**Avis de la mission régionale d'autorité environnementale
sur l'aménagement d'une centrale photovoltaïque au sol sur la
commune de Liéoux (Haute-Garonne) au lieu-dit « Espiouget »**

N°Saisine : 2022-10 368
N°MRAe : 2022APO48
Avis émis le 13 mai 2022

**Plan de masse paysager - extrait de la demande de permis de construire –
source orthophoto scan IGN – réalisation 2br**

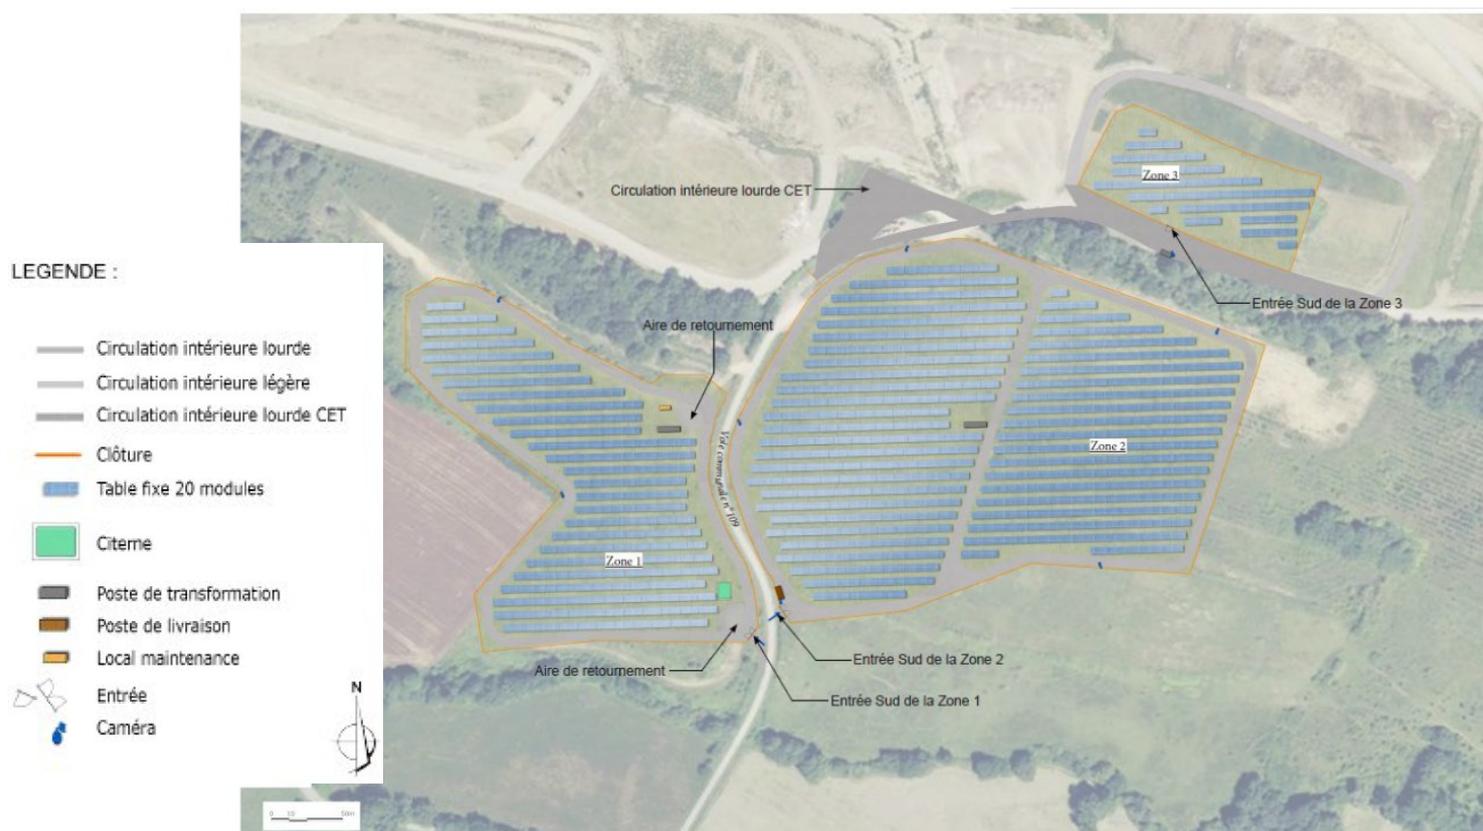
L'emprise du projet de 4 ha se situe en continuité d'une centrale photovoltaïque en fonctionnement exploitée par Urbasolar de l'autre côté de la voie communale comme le montre le plan de masse ci-dessous.
